Modulo per la presentazione delle osservazioni per i piani/programmi/progetti sottoposti a procedimenti di valutazione ambientale di competenza statale

ID: 11161 Impianto per la produzione di energia elettrica da fonte eolica ubicato nei comuni di Sassoferrato (AN) e Fabriano (AN), denominato "Monte Miesola", di potenza complessiva pari a 47,6 MW

Relazione paesaggistica - Codifica Elaborato: 234306_D_R_0421 Rev. 00

Foto 8 - Vista dal sito dell'impianto (Monte Miesola)

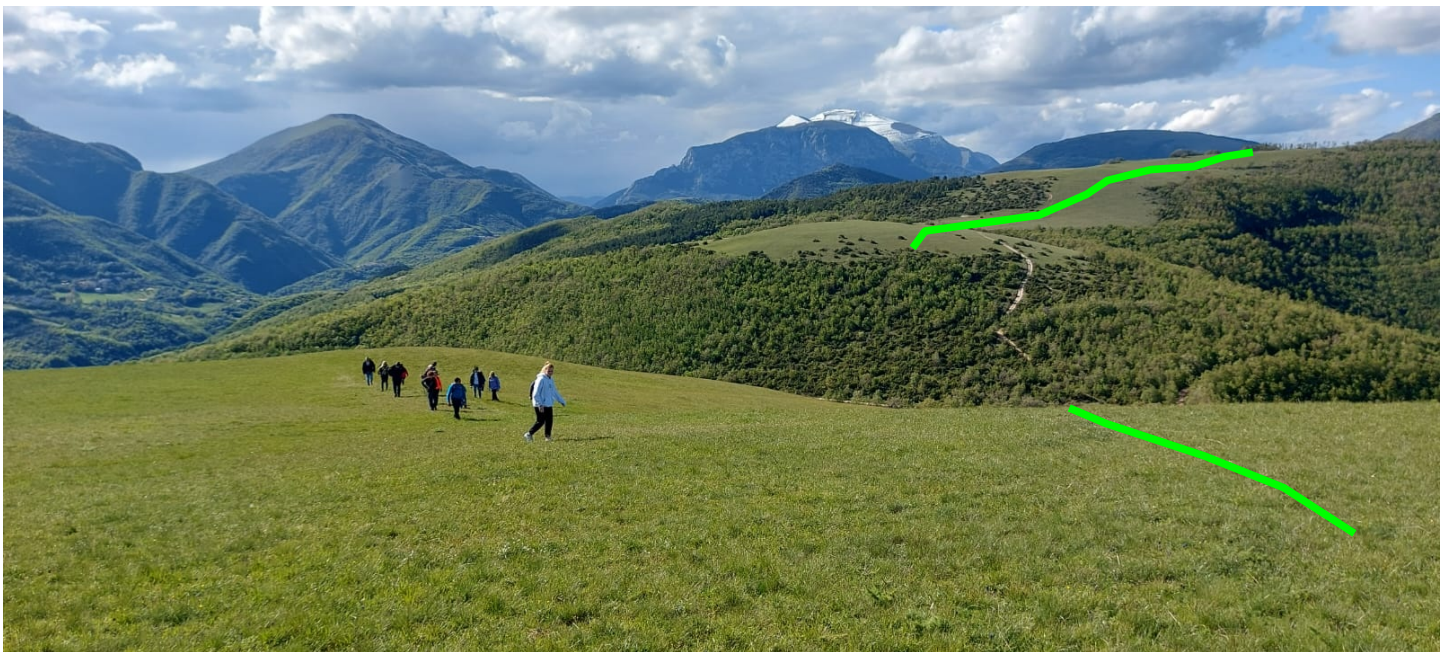
Dall'esame della documentazione prodotta sembra non essere stato preso in considerazione l'impatto locale degli aerogeneratori in progetto, mediante punti di osservazione e relativa simulazione fotografica all'interno dell'area occupata dal sito di impianto (v. foto 8) con all'interno gli aerogeneratori, gli annessi tecnici e la rete stradale di servizio.

Mappa dell'area di intervento

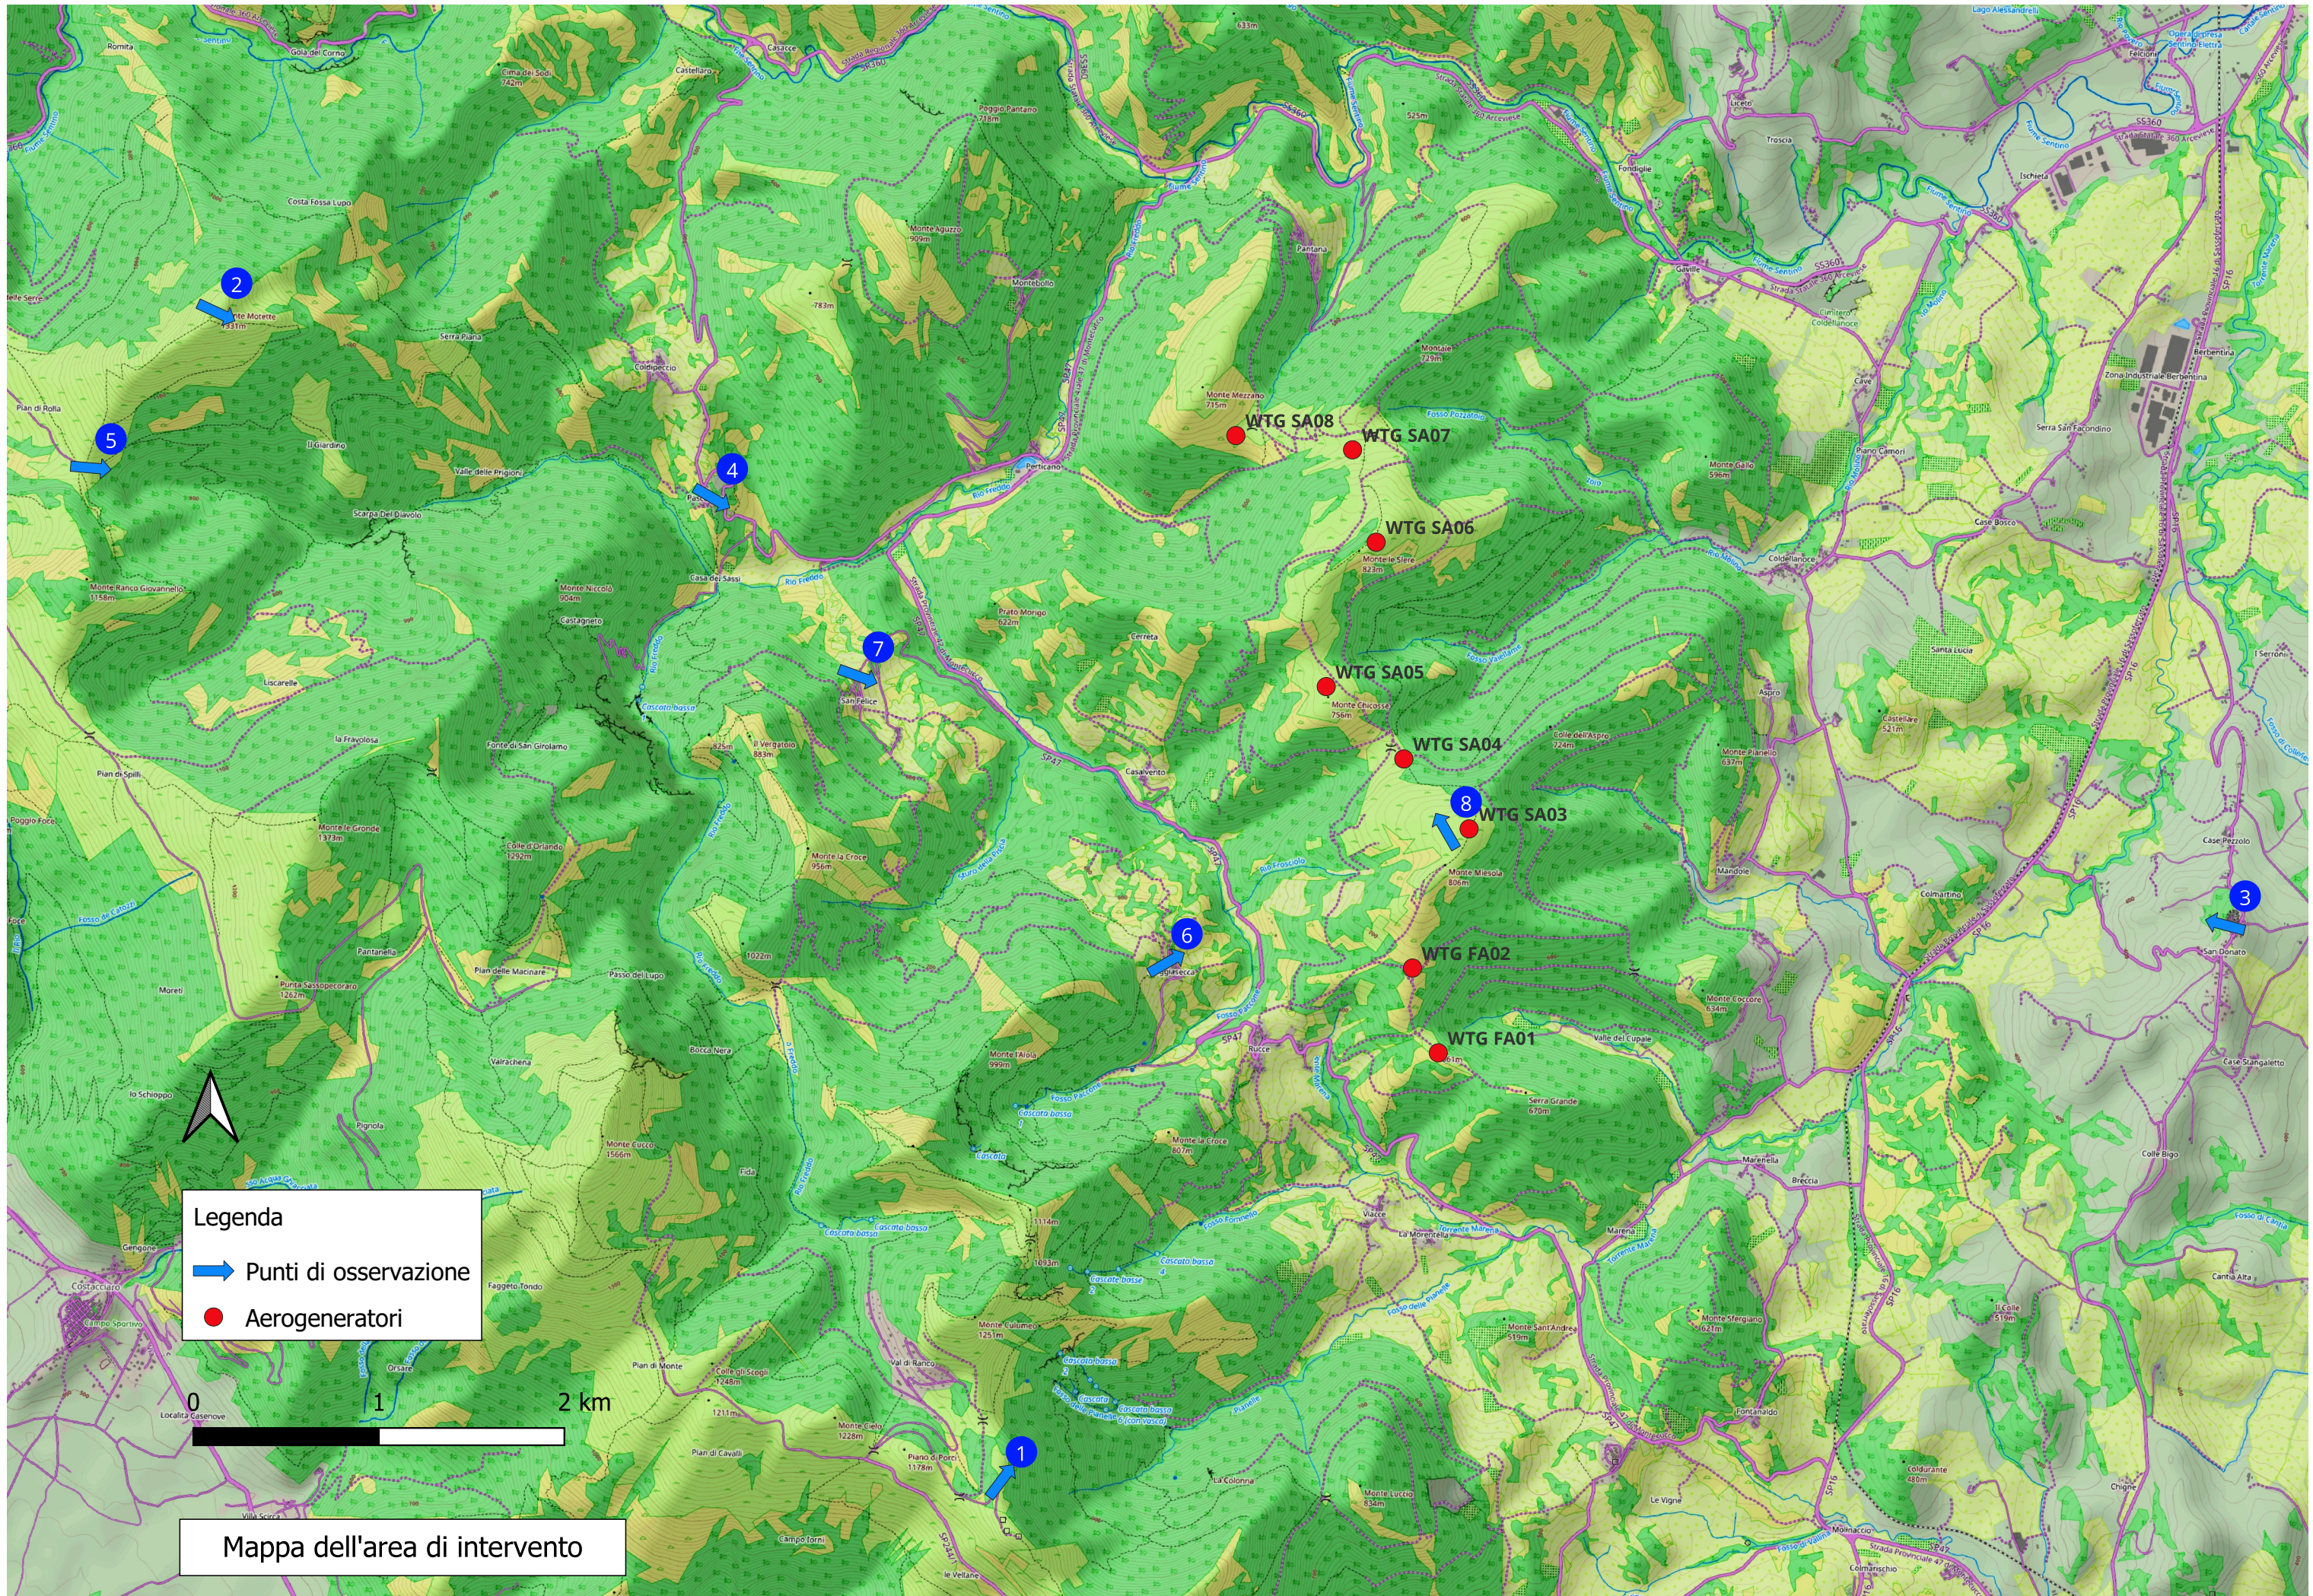
E' il caso ad esempio della ZPS IT5320018 "Monte Cucco e Monte Columeo" per la quale è stato considerato rappresentativo il punto di osservazione PS 01 collocato in prossimità della località La Morentella posto in posizione defilata rispetto al crinale lungo il quale è disposto l'impianto mentre sono stati trascurati altri possibili punti di osservazione all'interno della stessa ZPS come Piaggiasecca (v. foto 6) e San Felice (v. foto 7) dai quali è visibile gran parte dello stesso crinale.
